## VYSVĚTLENÍ ZADÁVACÍ DOKUMENTACE VII.

| 1.1. Název veřejné zakázky:           | „OU – Stavební úpravy objektu A,<br>Přírodovědecká fakulta, 30. dubna 22,<br>Ostrava“ |

Obr. - Prostory, ve kterých potrubí není lakováno (je zakryto podhledem, nebo jiným způsobem)

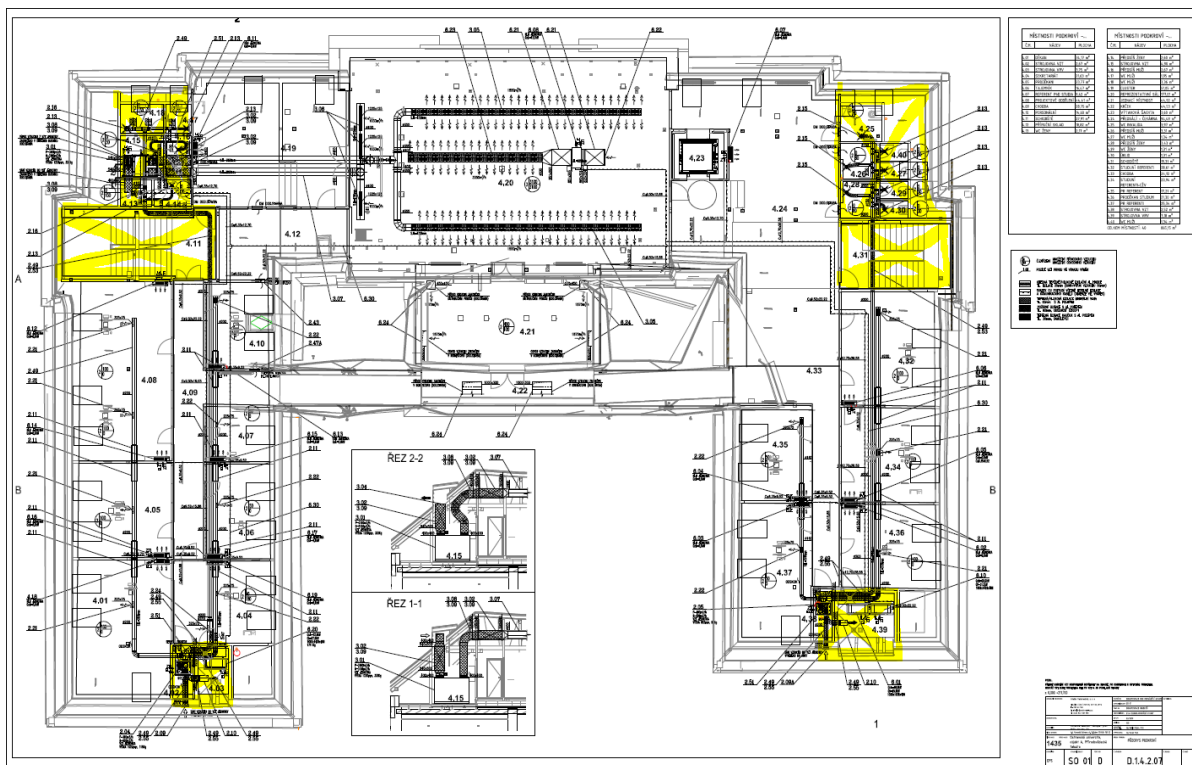
V profesi VZT jsou ve výkazu výměr pozice 3.10 a 6.32 Nástřík viditelného potrubí v interiéru do barvy RAL dle stavby - kpl 1.

Žádáme zadavatele, aby definoval rozsah nátěrů vyjádřením v m<sup>2</sup>.

Zadavatel uvádí, že se jedná o veškeré viditelné VZT potrubí v podkroví (kromě toho, které je vedeno nad podhledy - WC, nebo se nachází ve strojovnách). Rozsah nátěrů v m<sup>2</sup> si musí určit zhotovitel na základě jím použité technologie lakování, spojování potrubí apod.
